OTIF/RID/RC/2011/31  
(ECE/TRANS/WP.15/AC.1/2011/31)

Gemeinsame Tagung des RID-Fachausschusses und der  
Arbeitsgruppe für die Beförderung gefährlicher Güter  
(Genf, 13. bis 23. September 2011)

**Bericht der informellen Arbeitsgruppe zu Additivierungseinrichtungen an Tanks**

**übermittelt durch die Europäische Konferenz der Kraftstoffverteiler (ECFD)**

1. Rückschlagventil
- 1a. Rückschlagventil, nur wenn nicht selbst sperrende Pumpe eingesetzt wird
2. Additivpumpe
3. Absperrhahn
4. Additivbehälter

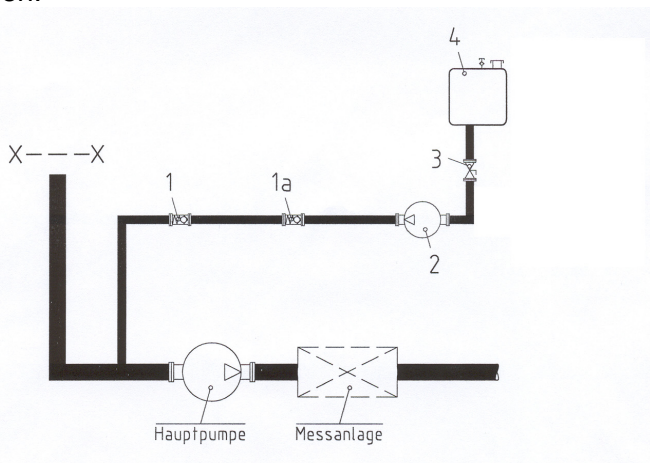
3. Zu Beginn der Beratung gab der Vertreter des ECFD einen kurzen Überblick über die momentan verwendeten Systeme von Additivierungseinrichtungen an Tanks für die Beförderung von UN 1202 HEIZÖL, LEICHT am Beispiel von in Deutschland zugelassenen Fahrzeugen. Demzufolge können Additivierungseinrichtungen an Tanks wie folgt schematisch dargestellt werden:
